# 改善箇所説明図

## 基準不適合発生箇所

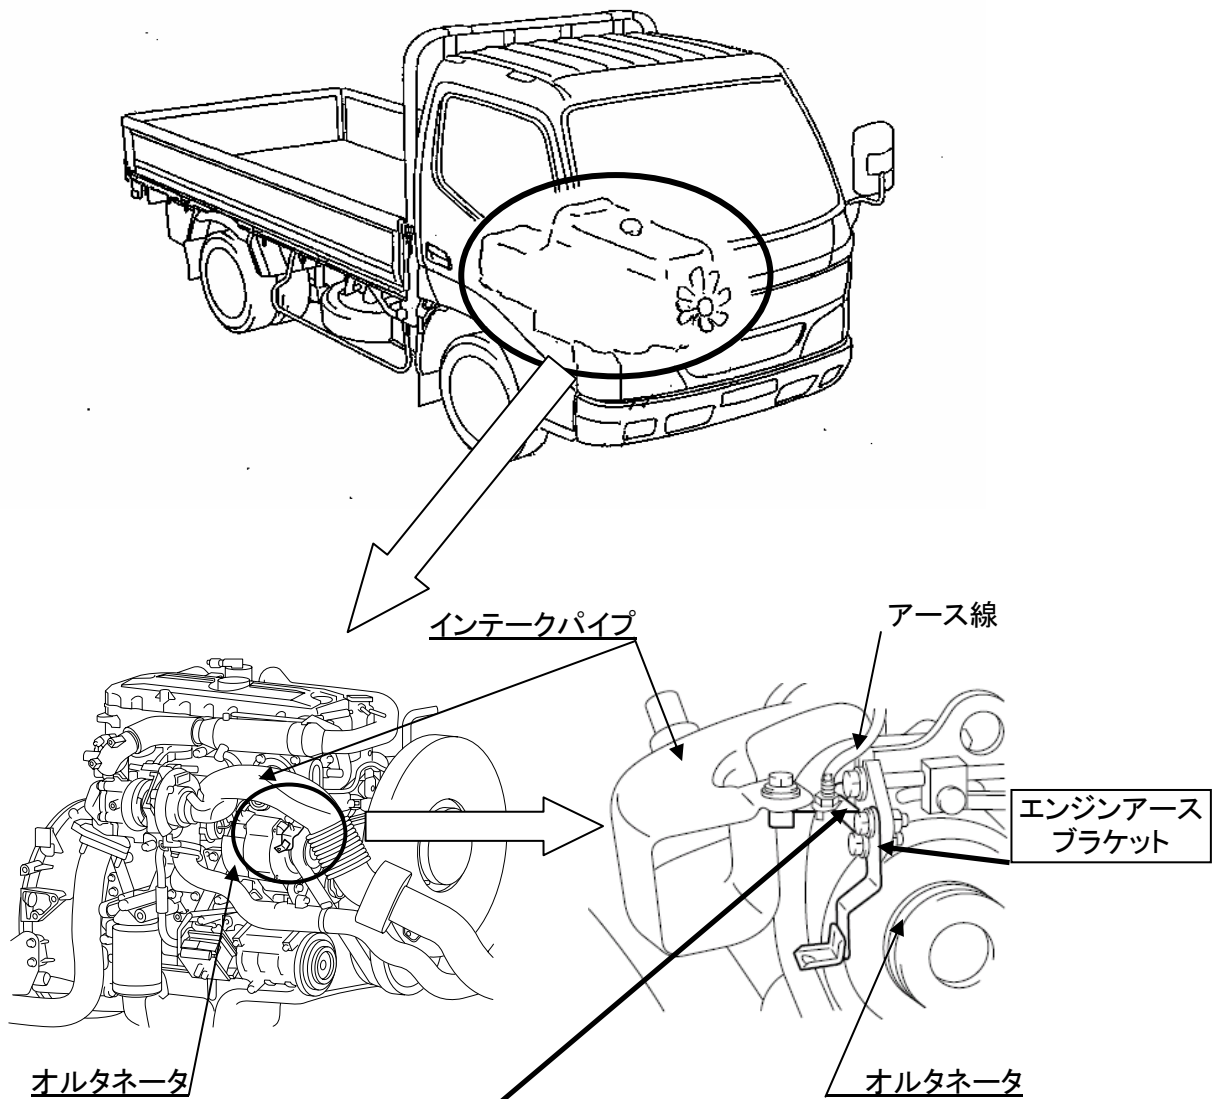
原動機用電子制御装置等のアース線を接続するブラケット(エンジンアースブラケット)の強度が不足しているため、原動機の振動によりブラケットが共振し亀裂が発生するものがある。そのため、そのまま使用を続けると、当該ブラケットが折損してアース機能が不良となり、エンストし再始動できなくなるおそれがある。

全車両、当該ブラケットを対策品と交換する。
